Nouveau théâtre en ville de Neuchâtel NE

Conclusions et recommandations du jury

Extrait du rapport du jury

1^{er} prix: Marie-Claude Bétrix, Eraldo Consolascio, Zurich; collaborateurs: R. Schulthess, E. Maier, J. Guye, H. Gehrig

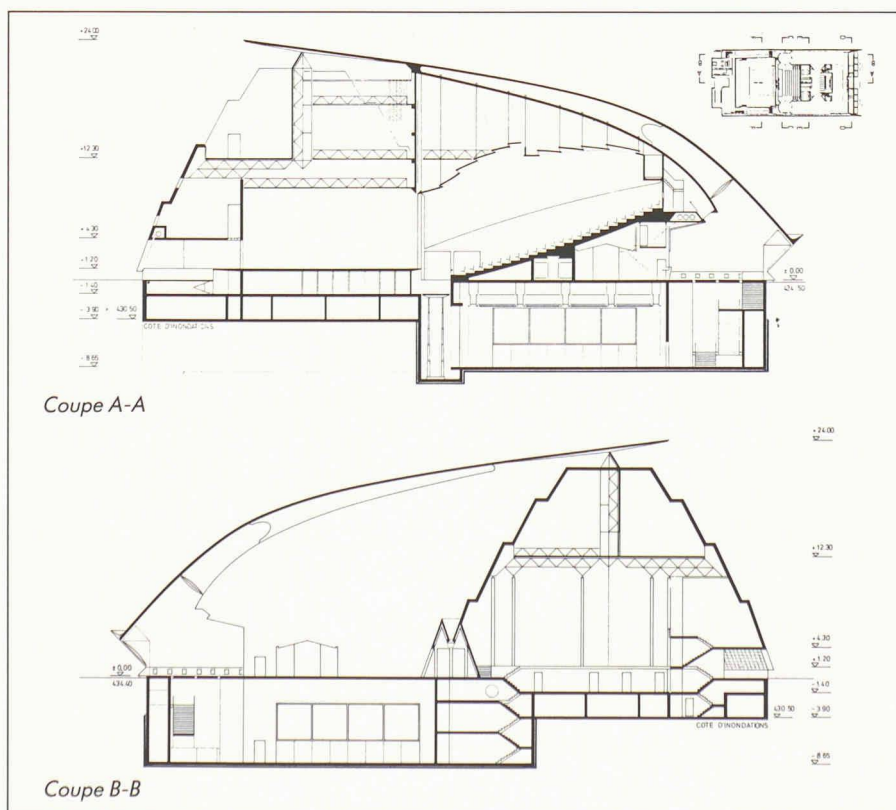
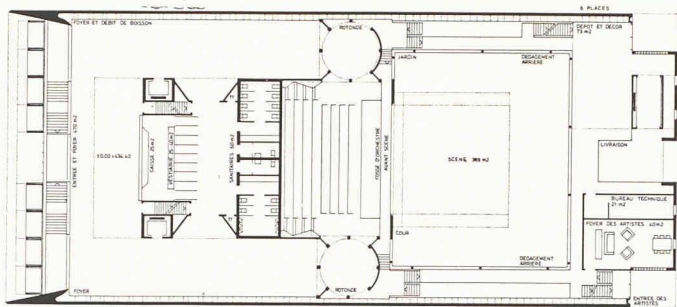
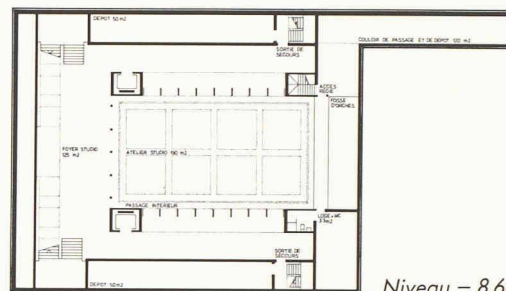
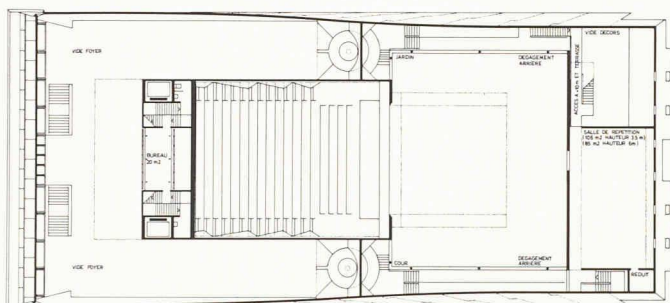
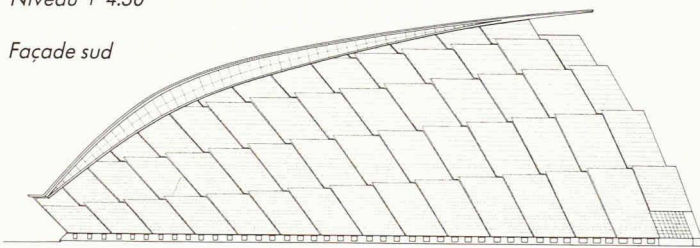
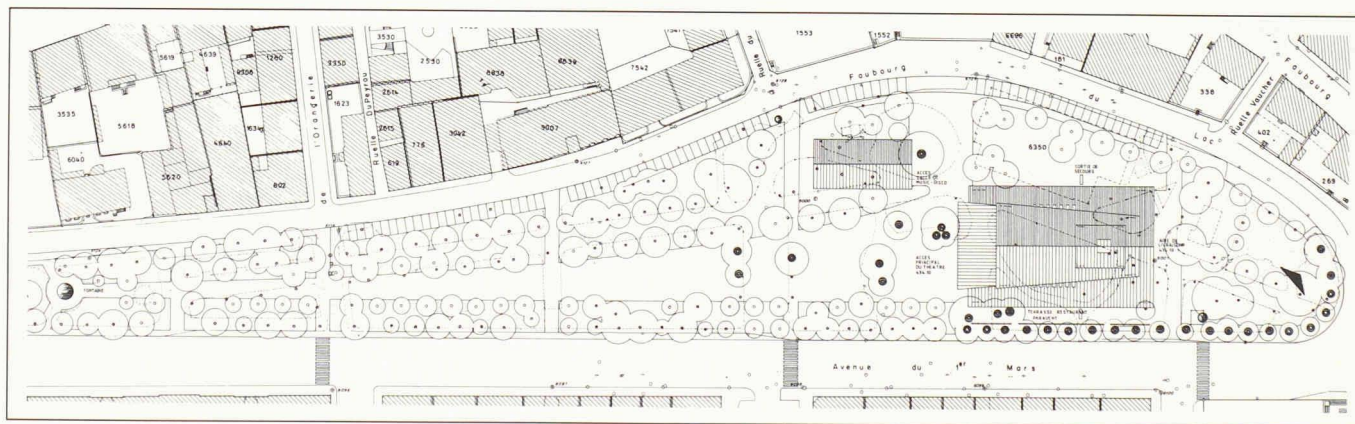
Ce projet très fort fascine, séduit et inquiète. Il fascine par la poésie qui naît du traitement des matériaux. Il séduit par sa clarté, sa cohérence et son homogénéité. S'il inquiète au premier abord par sa forme et sa façon de se poser dans le parc, l'analyse approfondie démontre qu'il est le fruit d'une pensée architecturale aboutie. Les aménagements extérieurs sont bien étudiés; le maintien de la promenade et de la rue de l'Orangerie sont heureux. La situation de la construction par rapport à l'axe de la rue Pourtalès est précise. Le restaurant est séparé du bâtiment du théâtre, en dérogation par rapport aux conditions du programme. Ce choix se situe néanmoins dans la logique du parti pris.

La spatialité intérieure fortement dramatisée répond de façon très cohérente au caractère magique du projet. Le public pénètre dans un vaste foyer, dans lequel tombe une lumière zénithale qui descend le long des parois. L'espace réservé au spectacle lui-même est fortement marqué par ce qu'on pourrait appeler «la boîte dans la boîte», symbole visible et tangible de la présence du théâtre. L'accès à la salle à partir de deux rotondes est conforme à l'esprit du projet. La hauteur du vide de scène est suffisante. La fosse d'orchestre est insuffisante dans sa partie ouverte. L'accès des décors est excellent pour la scène et pour le studio.

Le projet est caractérisé par une forme de salle qui, dans sa vue en plan, ne pose pas de problème, si ce n'est que la forme des parois latérales n'est pas tout à fait optimale en ce qui concerne la diffusion des sons. La coupe longitudinale proposée pour le plafond laisse aussi à désirer puisqu'elle ne favorise que d'une manière insuffisante une bonne distribution de l'énergie sonore sur le plan d'écoute. La disposition des locaux n'est pas tout à fait idéale, vue sous l'aspect des nuisances sonores relatives. En ce qui concerne l'acoustique, ce projet est valable dans son ensemble.

2^e prix: Daniele Marques, Bruno Zurkirchen, Lucerne; collaborateurs: M. Mach, M. Ragonesi

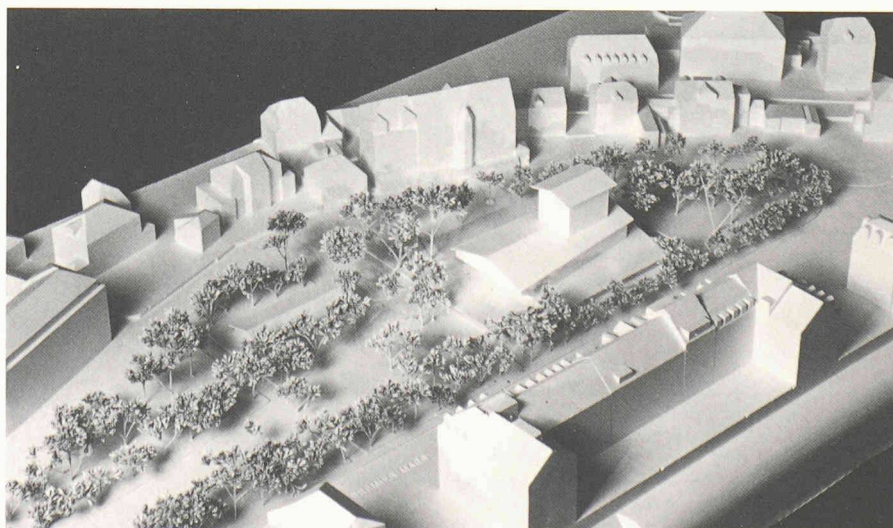
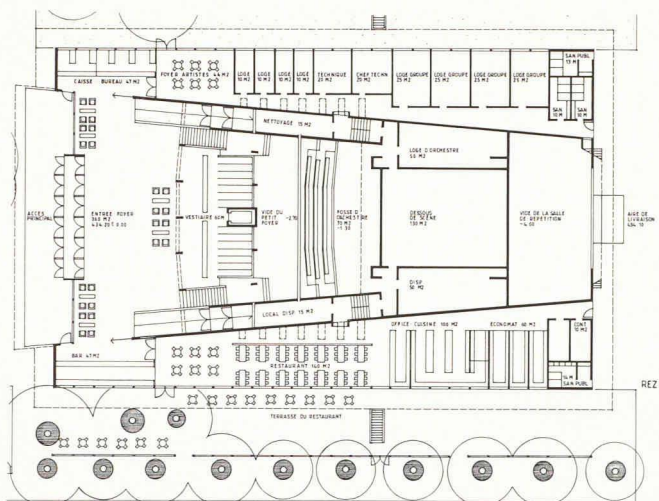
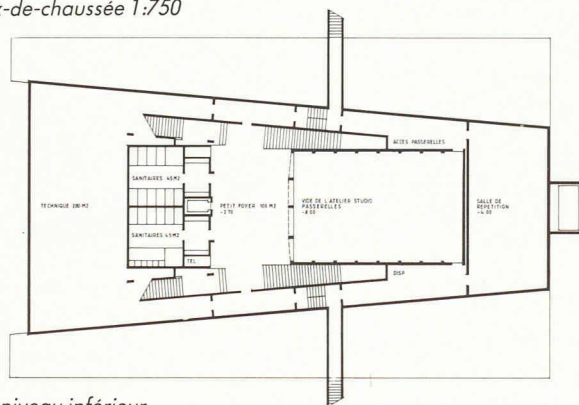
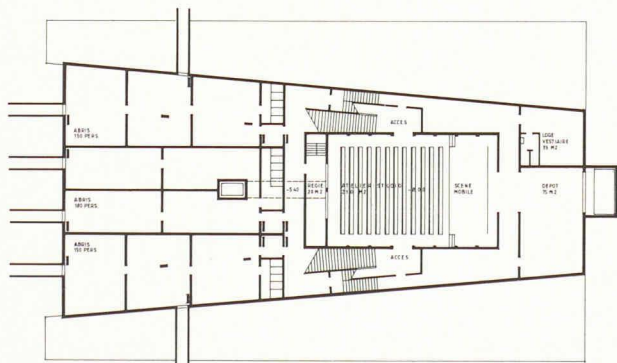
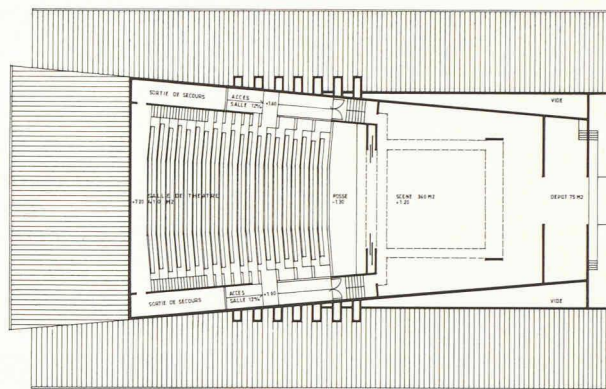
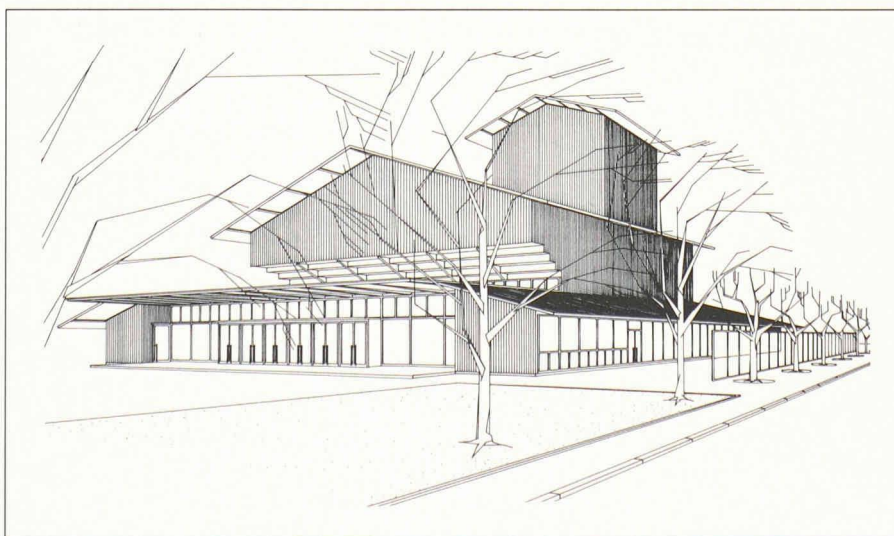
Modestement, avec une belle simplicité, les auteurs prennent une position cohérente et ferme: le bâtiment respecte le parc, il est discret, élégant, mais il ne s'affirme pas en force. Le jury a été sensible à la grande finesse de ce projet, qui découle d'une analyse fouillée du lieu. Sa position précise parallèle à l'avenue du 1^{er} Mars maintient le caractère du parc sans tentative de l'urbaniser. Il renforce la promenade existante depuis le monument de la République et comble le vide de la Rotonde par une implantation d'arbres reconstituant ainsi la continuité du parc au nord. Avec une très grande économie de moyens, l'auteur propose une volumétrie parfaitement cohérente avec son contenu: trois volumes, trois fonctions.

La spatialité intérieure est en parfaite harmonie avec l'architecture extérieure. Le hall d'entrée bien éclairé et suffisamment dimensionné ouvre fort heureusement sur toutes les fonctions principales du théâtre dans un certain ordre hiérarchique. Le rapport scène-salle est bon et la visibilité correcte pour toutes les places. On regrette l'insuffisance des dégagements latéraux de la scène et le fait qu'il n'y a ni loge ni foyer des artistes au niveau du plateau.

La salle proposée, trapézoïdale dans sa vue en plan, est tout à fait traditionnelle et ne pose en soi pas de problème particulier du point de vue acoustique. De ce même point de vue, la ligne choisie pour le plafond suspendu n'est pas optimale. Avec la disposition des locaux adoptée, aussi bien la salle que l'atelier-studio sont bien protégés des immissions sonores provenant de l'extérieur. Dans son ensemble, ce projet présente des qualités acoustiques évidentes.

3^e prix: Vincent Mangeat, Nyon; collaborateurs: O. Pina, G. Mann, P. Bouvier, T. Bruttin, L. Felder, R. Gasparro, L. Savioz, P. Wahlen

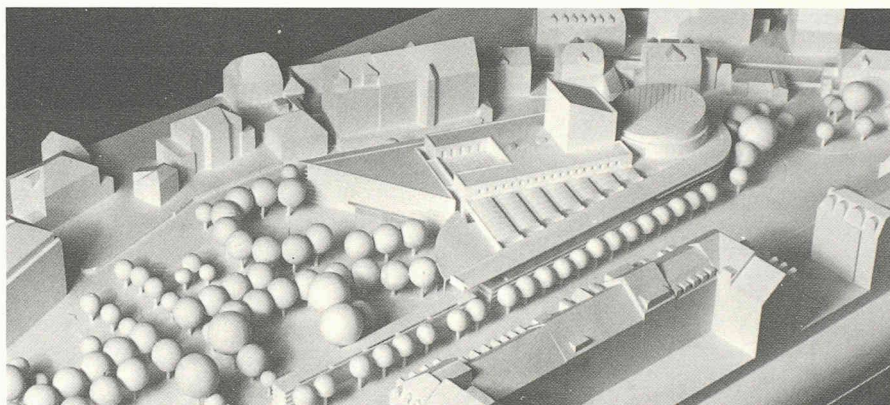
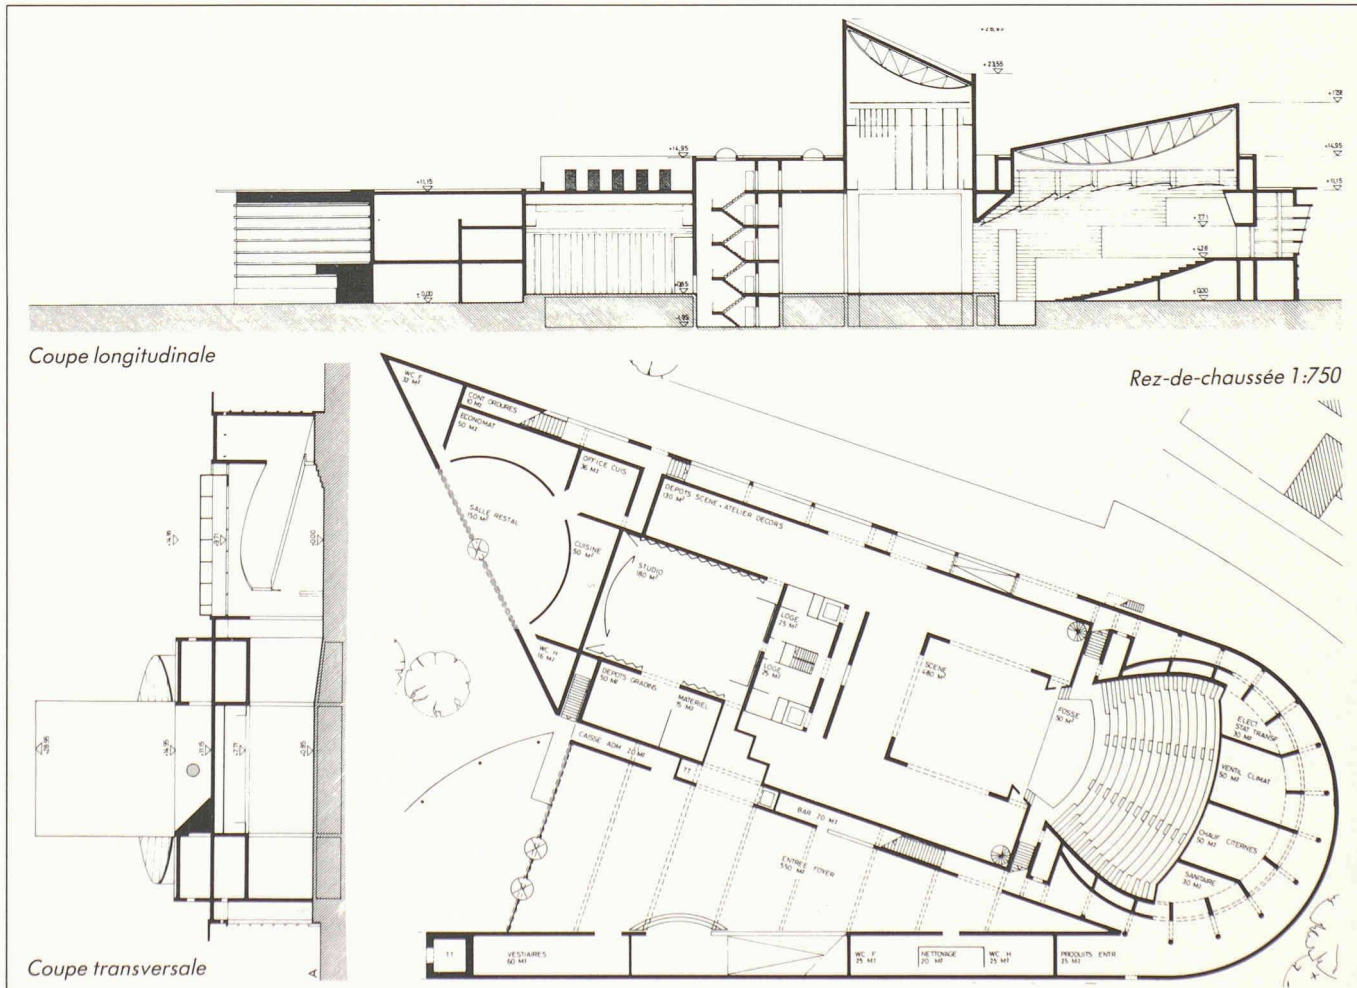
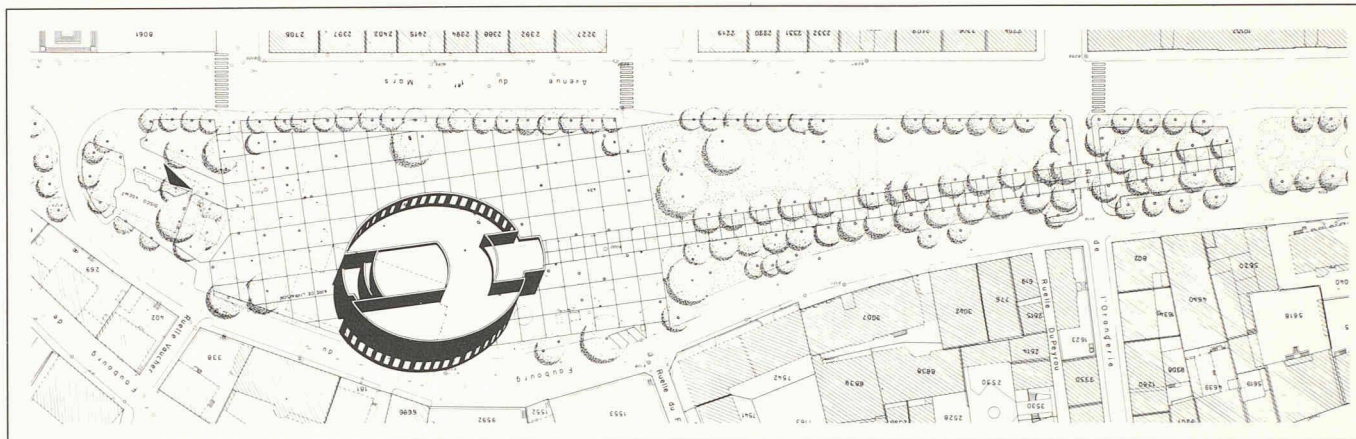
Ce projet procède à une réflexion très intéressante sur la ville. Il propose un concept unitaire et global d'un parc en forme de théâtre. Il fait partie intégrante du tissu de la ville et forme un «cadre» au parc; il reconnaît, par son implantation, le vis-à-vis des bâtiments au nord et au sud. Les circulations sont bien étudiées. La volonté d'exprimer en volume les principales fonctions du théâtre est appréciable. Elle nuit toutefois à la sobriété de l'ensemble et trompe sur l'échelle véritable du théâtre. Le traitement des façades est très subtil et cohérent. L'entrée se fait par un lieu couvert, conduisant à un grand foyer en forme de triangle, lumineux, donant largement sur un parcours montant, avec vue sur l'espace foyer. L'esprit du projet se poursuit jusque dans l'architecture générale de la grande salle. S'agissant de technique théâtrale, on relève des points particulièrement positifs qui sont: la dimension des dégagements, l'emplacement de la régie, l'accès des décors, la situation et le volume du stu-

dio. Eléments négatifs: une cage de scène trop étroite; l'inclinaison des gradins est insuffisante et le rapport scène-salle n'est pas bon.

Le projet présente une salle de forme circulaire, délimitée par une enveloppe cylindrique nullement structurée, qui peut être à l'origine de focalisations

sonores gênantes. Pour ce qui est du plafond suspendu, celui-ci ne présente pas une ligne tout à fait optimale. Un point très positif est l'absence totale d'interférence sonore gênante entre la salle et l'atelier-studio. Par contre, l'emplacement proposé pour la discothèque n'est pas envisageable. Dans son ensemble, ce projet n'est pas satisfaisant du point de vue acoustique.

4^e prix : Bernard Vouga, Lausanne.

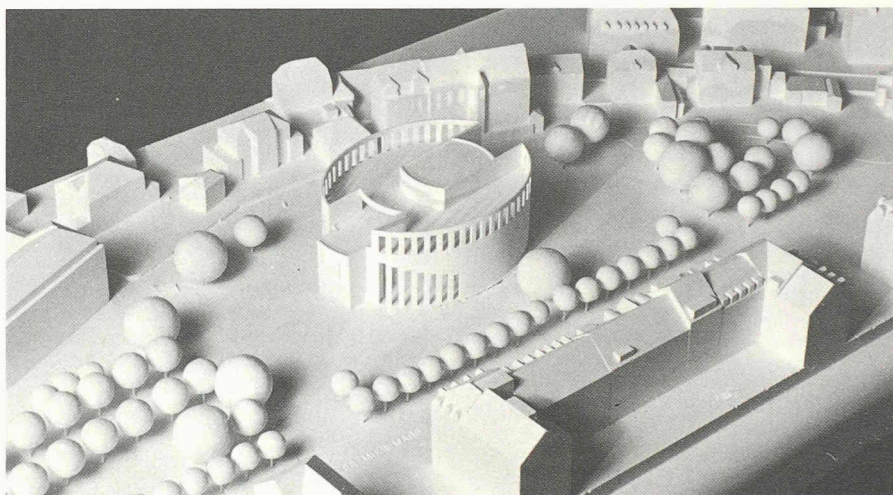
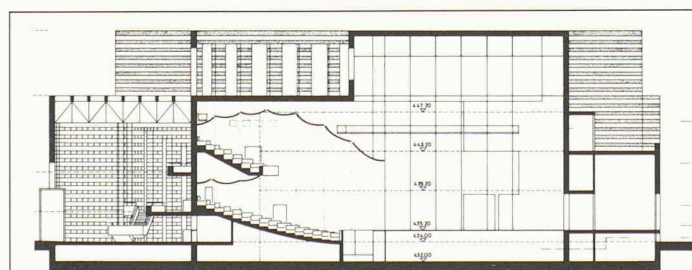
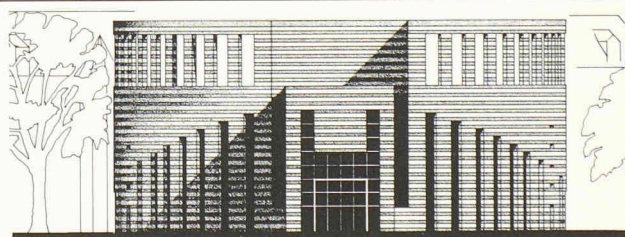
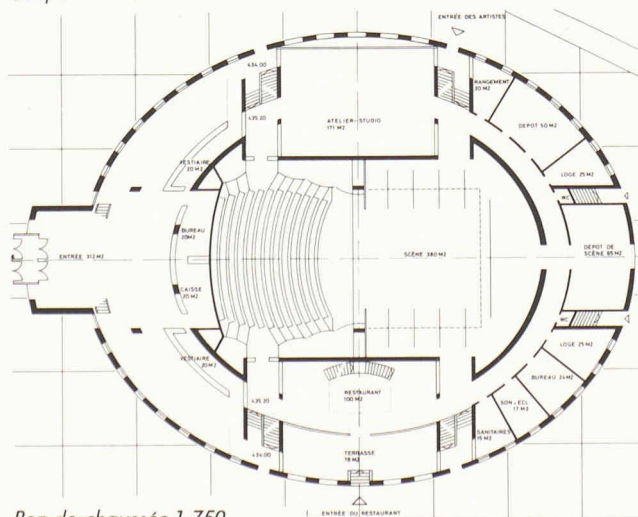
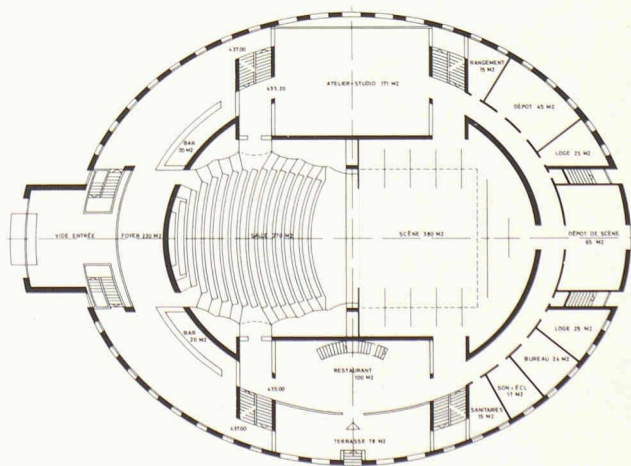
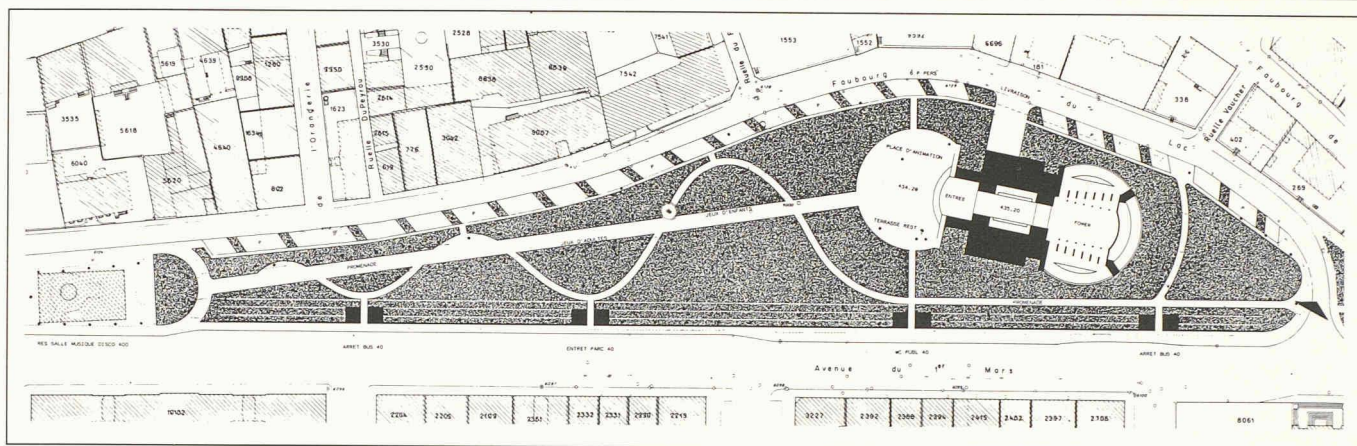
Le concurrent propose une intervention très compacte. Il partage le parc en trois parties: maintenu tel qu'il est en ouest, minéralisé au centre et non modifié à l'est. Le jardin en devient difficilement utilisable. La position du bâtiment est déterminée par l'axe de la promenade actuelle et le lieu de la plus grande largeur du parc. Cette implantation n'est pas suffisamment précise, malgré l'attache sur l'axe. La proposition de la grande surface minérale n'a pas son juste rapport avec l'objet, ni avec le bâti environnant. La volumétrie est claire et de qualité. Cependant, le rapport du contenant et du contenu est sacrifié à l'architecture. Le couronnement de l'édifice apparaît comme un élément d'occultation de la cage de scène; bien qu'il soit très fort au niveau des façades et de la volumétrie, il est regrettable qu'il ne contienne pas un espace accessible et privilégié. Malgré la contrainte que s'est imposée l'auteur en inscrivant son projet dans des ellipses concentriques, la distribution spatiale semble résolue.

Le foyer, organisé sur trois niveaux, peut paraître intéressant à cause de ses terrasses superposées. Les dimensions de la scène sont correctes. La régie est

mal située. Les accès des décors sont excellents. Le rapport scène/salle est très bon.

La salle proposée se distingue par une forme en plan et en coupe longitudinale quasi idéale du point

de vue acoustique. La même constatation ne peut toutefois pas être faite en ce qui concerne le choix de l'emplacement de l'atelier-studio et celui du restaurant par rapport à la salle. Acoustiquement parlant, ce projet n'est pas vraiment satisfaisant.
